ALCALDÍA MAYOR DE BOGOTÁ D.C. Fondo Prevención y Atención Emergencias	<b>CONCEPTO TÉCNICO SOBRE          NECESIDAD DE ESTUDIOS          DETALLADOS DE AMENAZA Y RIESGO          POR FENOMENOS DE REMOCIÓN EN          MASA DENTRO DEL TRÁMITE DE          LICENCIA URBANÍSTICA</b>	Código:	GPR-FT-10
		Versión:	04
		Fecha de revisión:	21/06/2011

1.1 CONCEPTO TÉCNICO No. CT:	7375
1.2 ÁREA:	Análisis y Mitigación del Riesgo
1.3 COORDINACIÓN:	Estudios y Conceptos Técnico
1.4 REFERENCIA CRUZADA RADICADO FOPAE:	2013ER25576
1.5 RESPUESTA OFICIAL No.	RO-69448

2.1 SOLICITANTE:	Curaduría Urbana No. 3
2.2 PROYECTO:	Avenida Carrera 7 # 84-81
2.3 LOCALIDAD:	2. Chapinero
2.4 UPZ:	88. El Refugio
2.5 BARRIO O SECTOR CATASTRAL:	El Retiro
2.6 DIRECCIÓN:	Avenida Carrera 7 # 84-81
2.7 CHIP:	AAA0204PTOE
2.8 MANZANA CATASTRAL:	20
2.9 PREDIO CATASTRAL:	14
2.10 ÁREA (Ha):	0.222658 (*)
2.11 FECHA DE VISITA:	Diciembre 20 de 2013

**Figura 1.** Localización general del proyecto ubicado en el predio de la Avenida Carrera 7 # 84-81 en el Plano Normativo de Amenaza por Remoción en Masa del POT (Decreto 364 de 2013), el cual se encuentra en Amenaza Media.

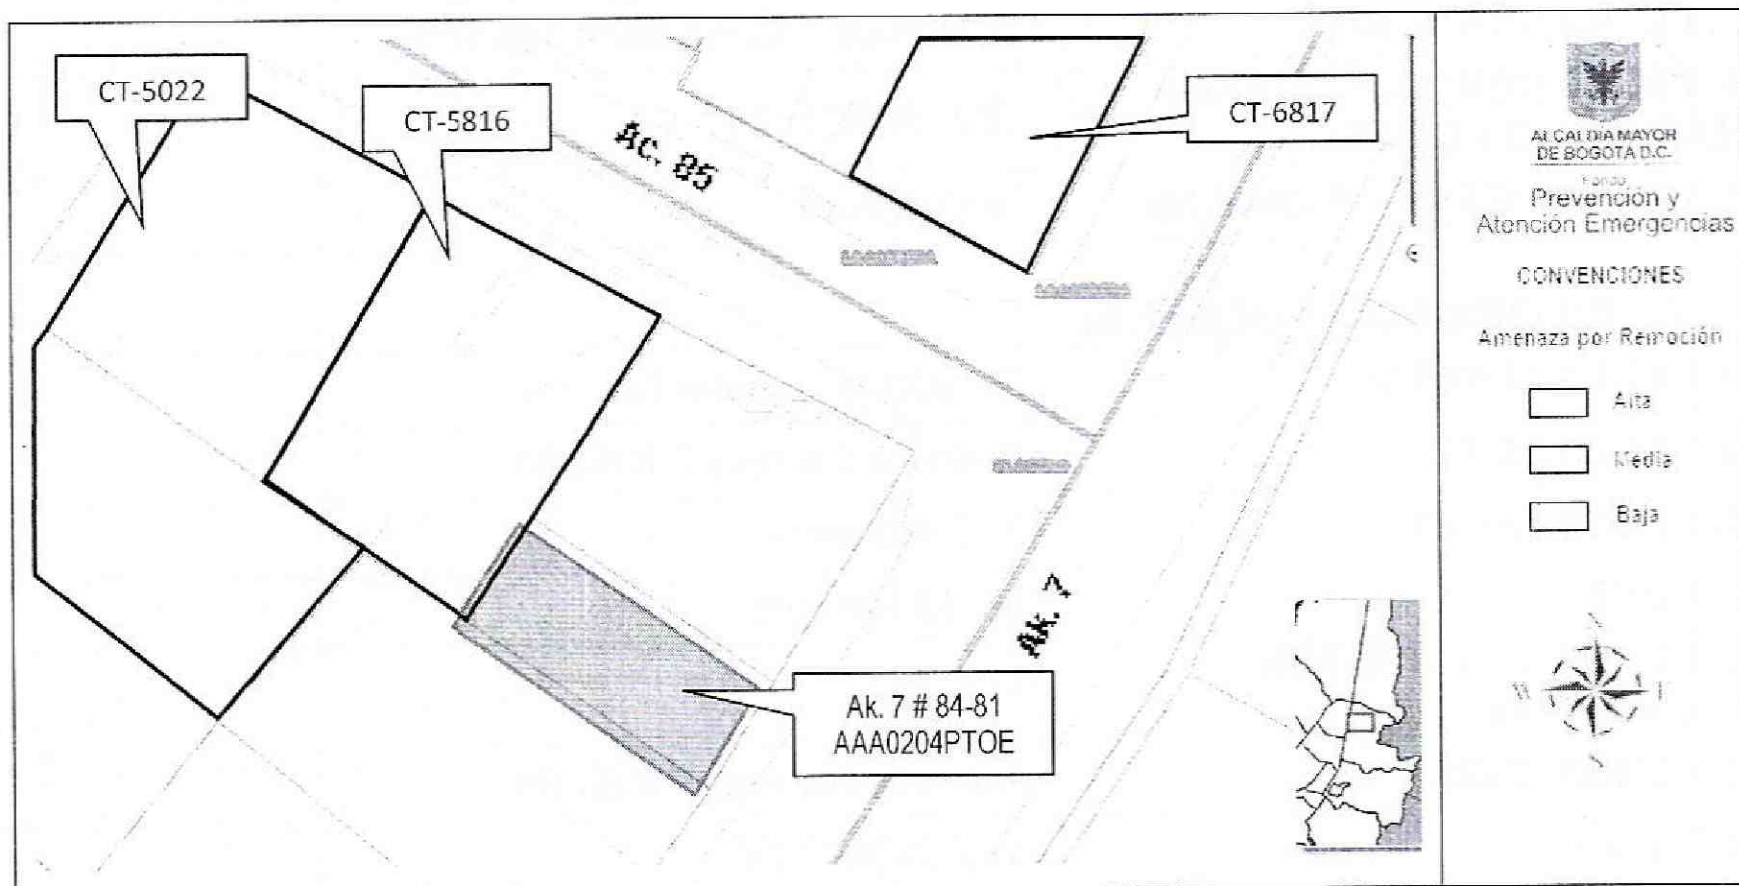
Conforme con el plano normativo de "Amenaza por Remoción en Masa" del Plan de Ordenamiento Territorial de Bogotá-POT, el sector en el que se localiza el proyecto ubicado en el predio de la Avenida Carrera 7 # 84-81, de la Localidad de Chapinero, se encuentra en una zona de Amenaza Media por procesos de remoción en masa (Figura 1).
